2.5 漏水の原因

2.6 漏水防止対策

3. 地下発電所掘削管理システムに関する調査

3.2 基本設計および空洞安定性に関する評価

十三陵揚水発電開発計画
 発電所、主変圧器室およびドラフトゲート室
 平面 (EL 43.90)
 図-3.6 199 年 月 日

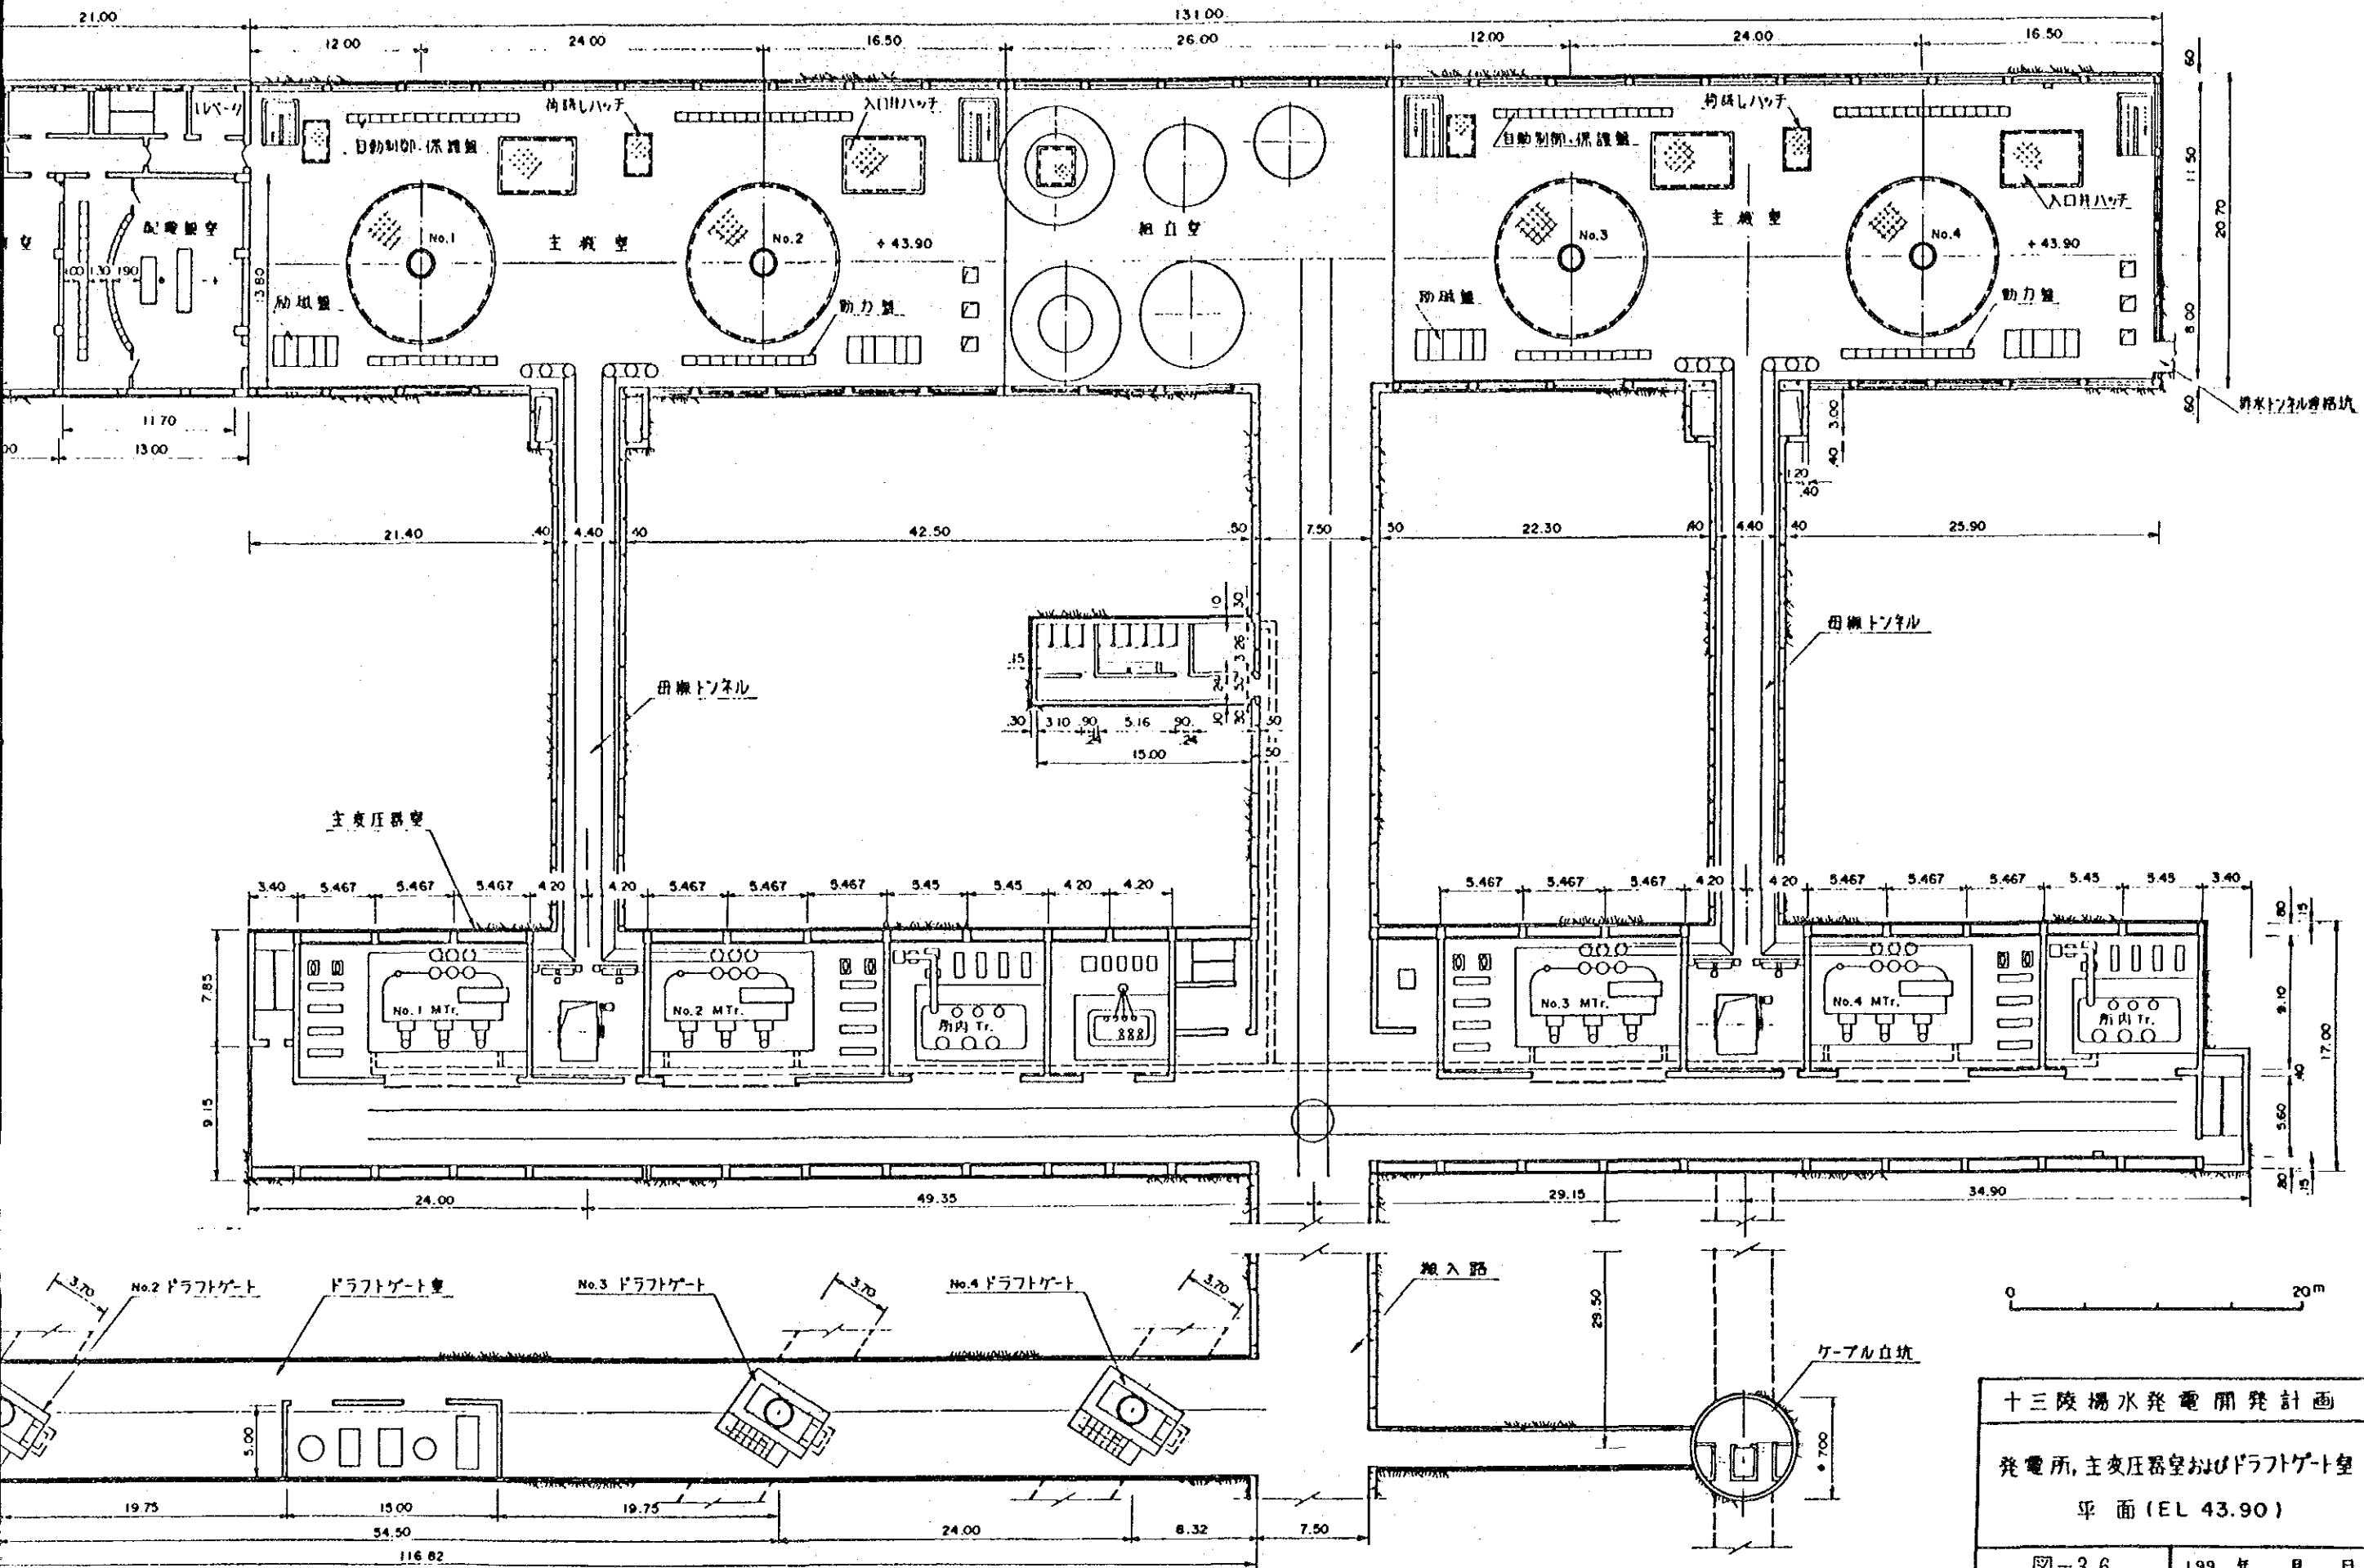
ドラフトゲート室を別空洞としてそこに4門の高圧スライドゲートを設ける計画となっているが、これらゲートを主変圧器室内に設置することにより、ドラフトゲート室空洞を省略することも可能である。この場合、主変圧器室空洞は若干延長が大きくなるが、構造的にも機能的にも特に問題はないと考えられる。このことにより掘削量及びコンクリート量の削減と、工程の緩和に寄与するものと思われる。

図-3.7 側壁部岩盤のはらみ出し量 (ケース1 : $\lambda = 2.0$)

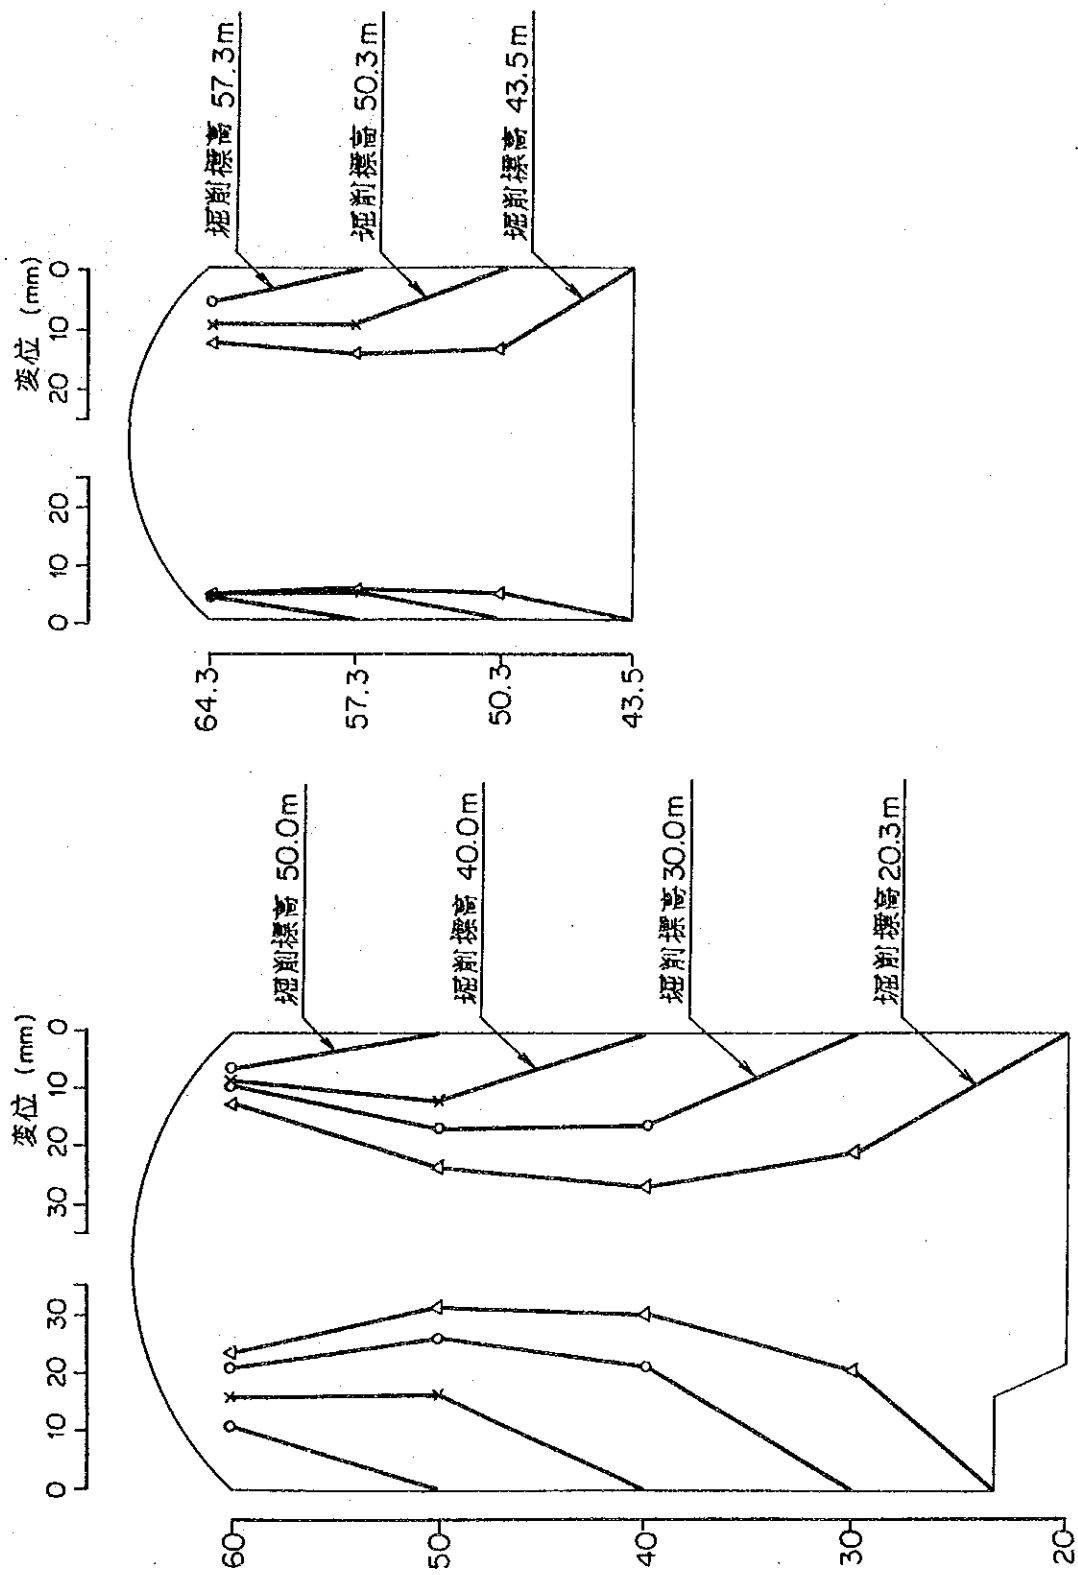
解析結果によると、図-3.7及び3.8に示す通り掘削時の空洞変形(側壁部岩盤のはらみ出し)は最大で約30mm程度であり、また剪断破壊領域も大きく発生しないことが予想された。一方、亀裂面上での滑り破壊領域は広範囲に発生し、側圧係数2.0の場

図-3.8 最終掘削時緩み領域図 (ケース1 : $\lambda = 2.0$)

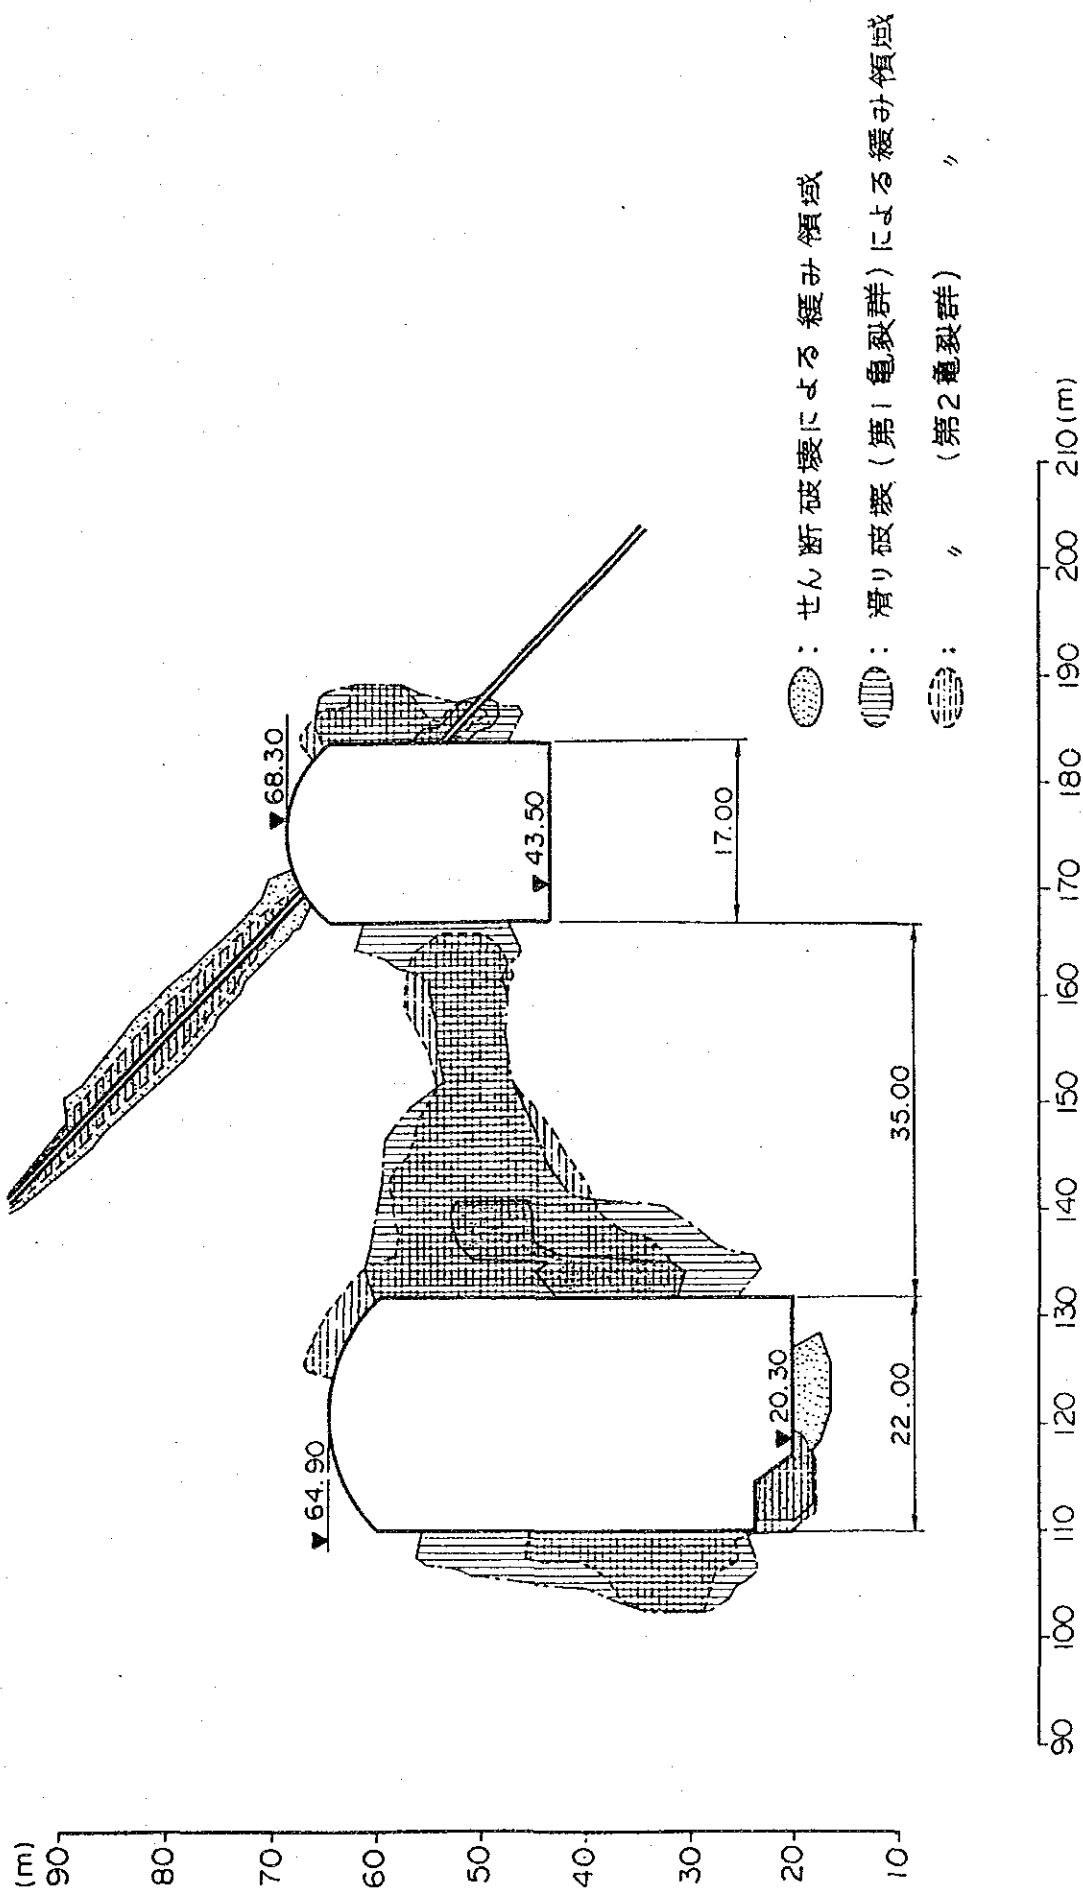
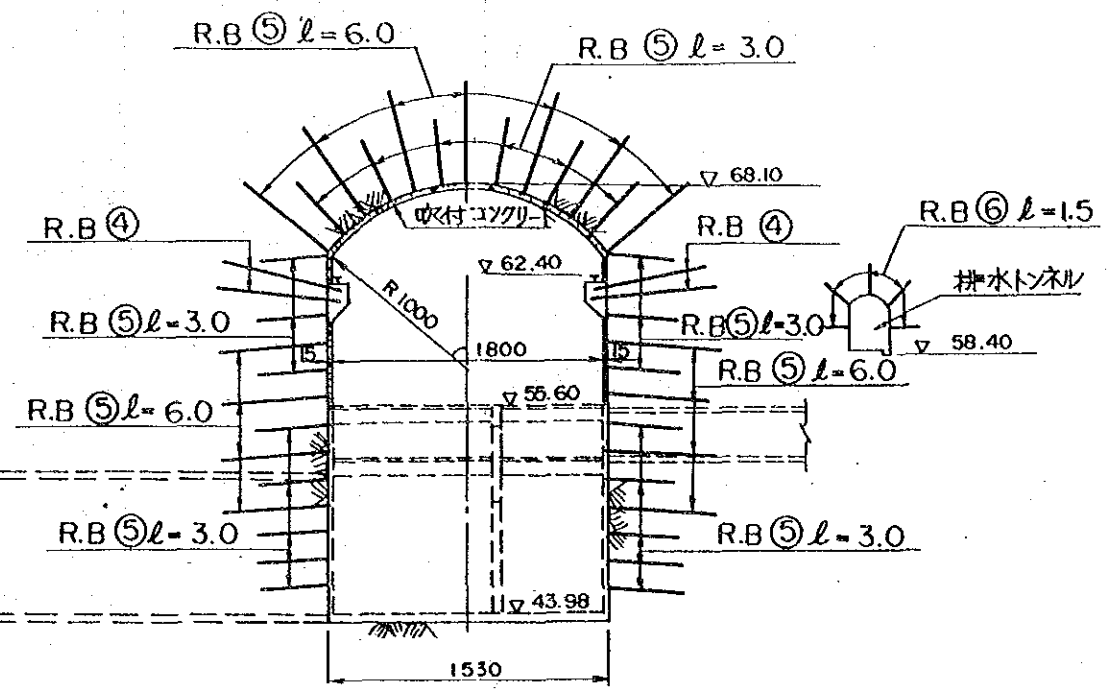
合には発電所と主変圧器室空洞間で連続してしまう程度に広がることが判明した。しかし、この領域では発電所に対し亀裂面は差し目となり、空洞の安定性には特に問題とならないと予想される。また、このような破壊形態に対してはロックボルトが充分その効果を発揮するものと期待できる。これら解析結果の評価、検討により現設計で計画されているロックボルト、吹き付けコンクリートによる岩盤補強工は現時点での地質、岩盤条件が成立する限り妥当であると言える(図-3.9参照)。しかし、発電所レベルでの地質条件が現在想定しているよりも悪いと判断される場合には、現設計の岩盤補強工では空洞安定性を確保することが難しく、図-3.10 に示すようなアーチコンクリートと側壁コンクリートにより岩盤を保護するいわゆる「きのこ型」を採用すべきものと考えられる。
